改善箇所説明図

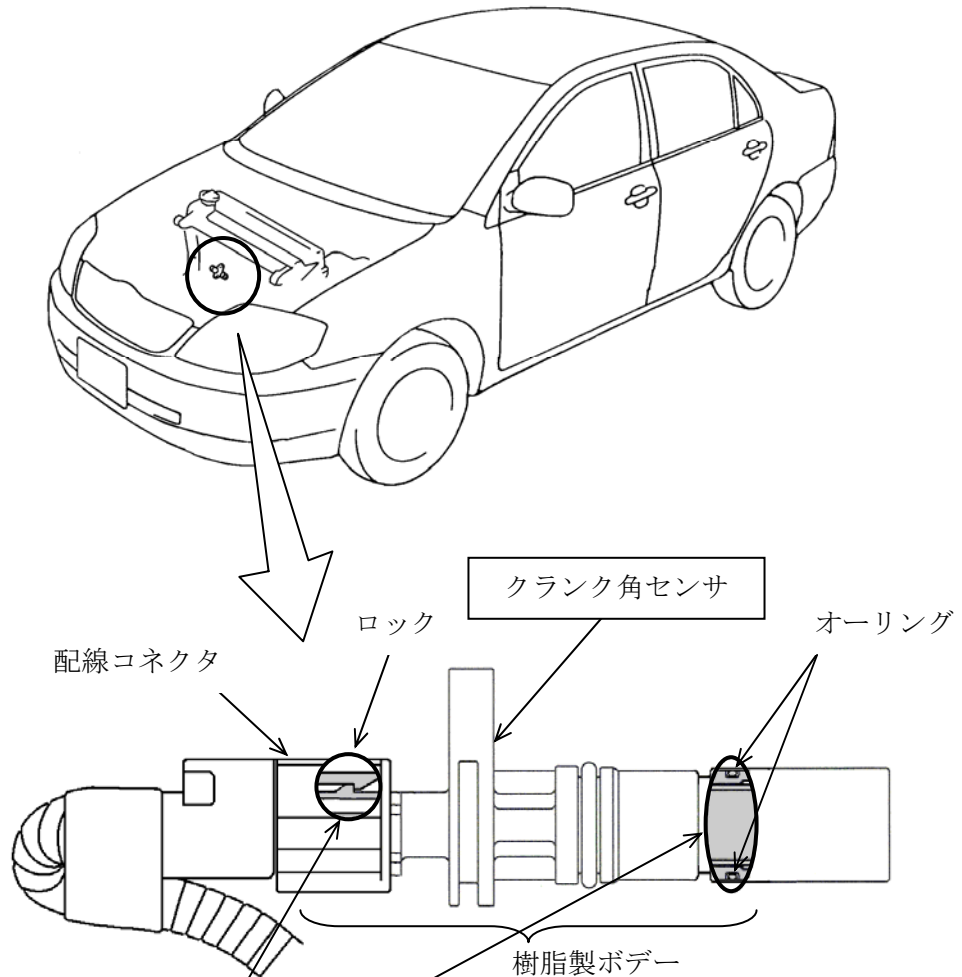
基準不適合発生箇所

エンジンのクランク角センサにおいて、樹脂製ボデーの成形が不適切なため、配線コネクタのロックの掛かり代が少ないもの及びオーリングのシール性が不足しているものがある。そのため、オーリングからセンサ内にエンジンオイルが徐々に浸入し、そのまま使用を続けると、浸入したオイルがセンサ内で熱膨張することによりコネクタのロックが変形し、最悪の場合、コネクタの接続がずれて導通不良となり、エンジンが停止し再始動できなくなるおそれがある。

全車両、当該センサを良品と交換する。

識別：改善済車両にはエンジンルーム右側のボデーパネル上面（サスペンション取付部前側）に黄色ペイントを塗布する。
